改善箇所説明図

基準不適合発生箇所

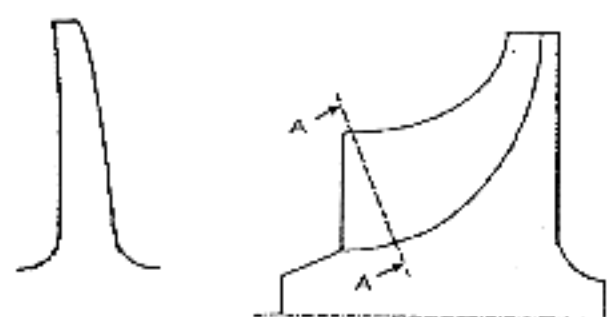
原動機の吸気を圧縮する可変ノズル付ターボ過給機において、ターボ過給機の吸気圧縮側の翼の形状が不適切なため、ターボ過給機を最高回転付近で使用を続けると当該翼の一部が破損して異音、白煙が発生し、最悪の場合、エンジンの出力が低下するおそれがある。

改善の内容：対策品の供給に時間を要するため、全車両、当面の暫定対策として、ターボ過給機の吸気圧縮側の翼を点検し、破損のあるものについては良品と交換する。また、後日全車両、当該翼を対策品と交換する。

識別：改善済車両にはコンプレッサカバーに緑色ペイントを塗布する。

吸気圧縮側翼形状

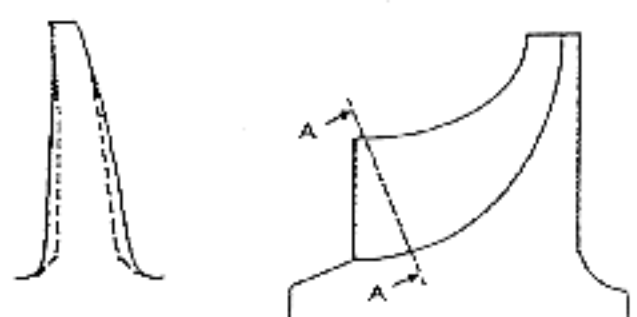
改善前

改善後
